liZP.7013.16.2022.KF\_3

## WYNIKI KONSULTACJI SPOŁECZNYCH

### PROJEKT BUDOWY UL. PAPROCIOWEJ W OSIELSKU

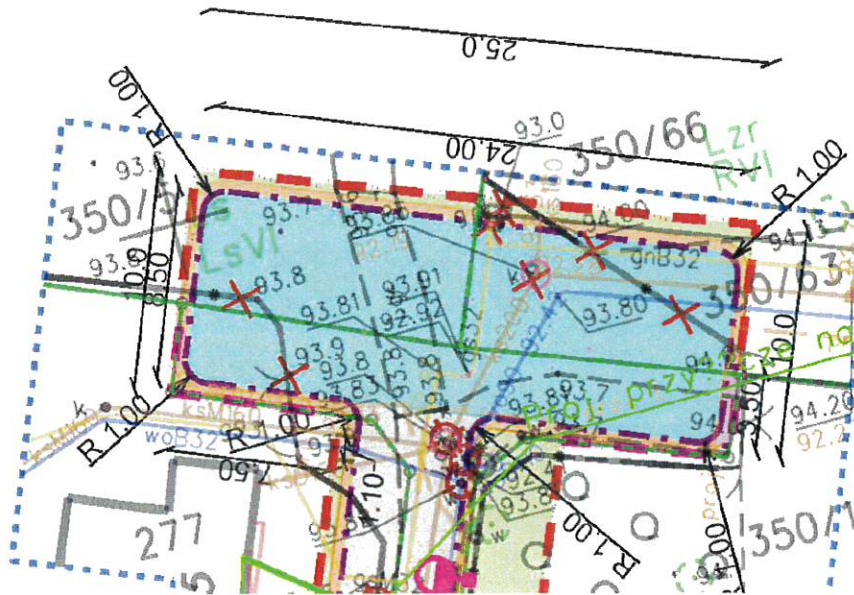
2. Czy na końcu ulicy, przy lesie zaprojektowany jest hydrant. nie mogę odnaleźć oznaczenia.?

***Odpowiedź: Na końcu „zawrotki” hydrantu nie ma. Jest w prawym rogu na początku placu do zawracania. Planuje się pozostawić hydrant w miejscu istniejącym, chyba że gestor sieci wyda inne warunki techniczne nakazujące zmianę jego lokalizacji.***

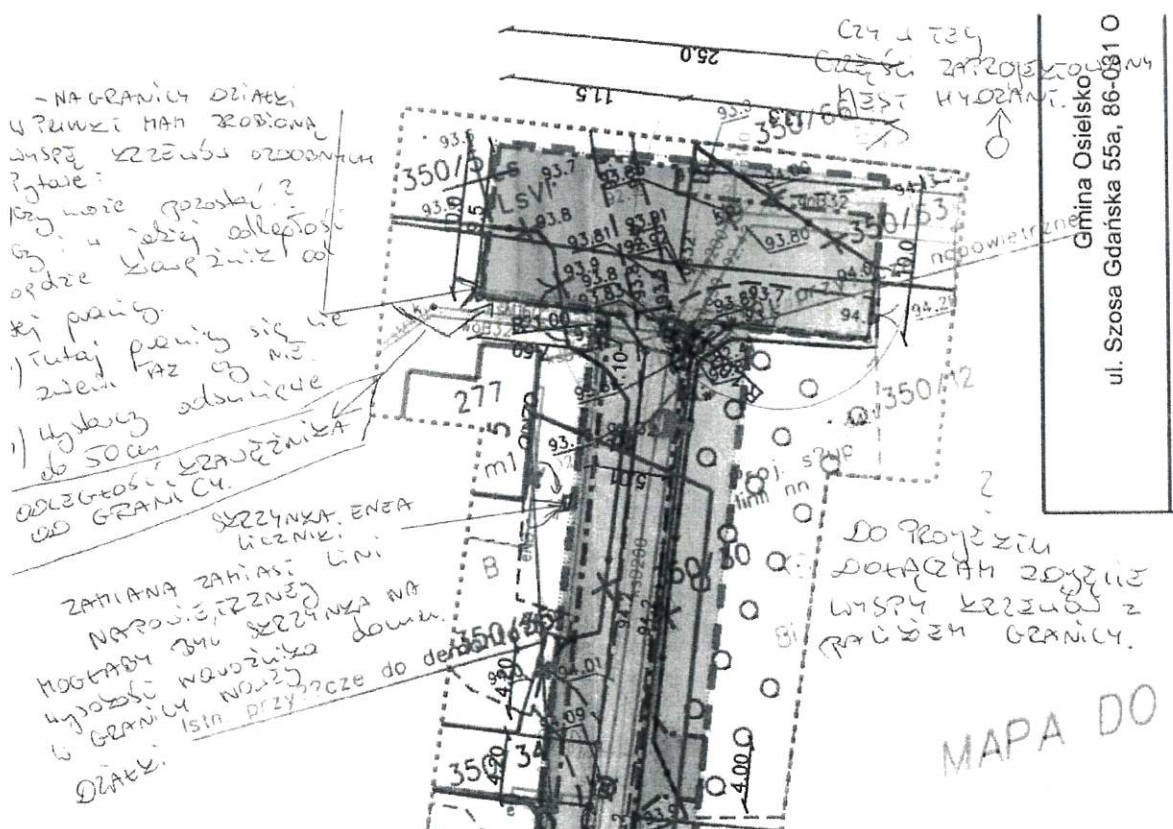
3. Czy granice działki na końcu litery T, przyjmując za owy kształt tejże nowo powstającej ulicy granice działki ulegają zmianie?

a) tutaj granicy się nie zmienia tak czy nie?

***Odpowiedź: Podział nieruchomości pod projektowaną ul. Paprociową nastąpi zgodnie z Miejscowym Planem Zagospodarowania Przestrzennego, zgodnie z poniższym fragmentem MPZP.***

**Odpowiedź:** Podział nieruchomości pod projektowaną ul. Paprociową nastąpi zgodnie z Miejscowym Planem Zagospodarowania Przestrzennego.

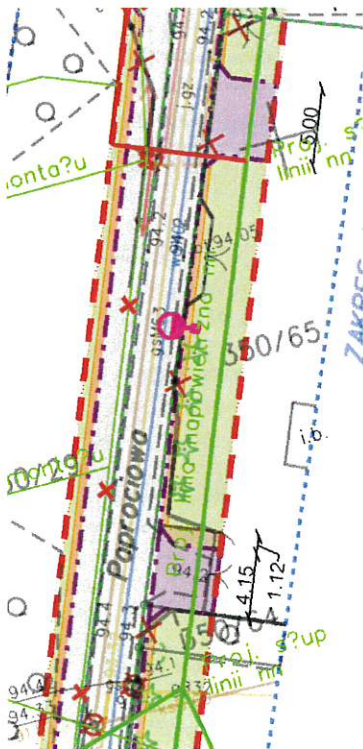
Witam, proszę dokonać zmiany w projekcie drogi ul. Paprociowej dotyczy działki 350/65. Zmiana-szerokość wjazdu od działki 350/64 5 metrów. Druga zmiana-szerokość wjazdu 5 metrów 4 metry od granicy działki 350/30.

Trzecia zmiana-brak (likwidacja) skośnej bramy (wjazdu) przy granicy działki 350/30.  
Pozdrawiam z poważaniem

***Odpowiedź: względnie wniosek zgodnie z poniższym fragmentem PZT. Wjazd od dz. 350/64 ma szerokość 4,15 m i dodatkowo dojazd do furtki o szerokości 1,12 m (łącznie 5,27 m), natomiast drugi zjazd 5,0 m.***
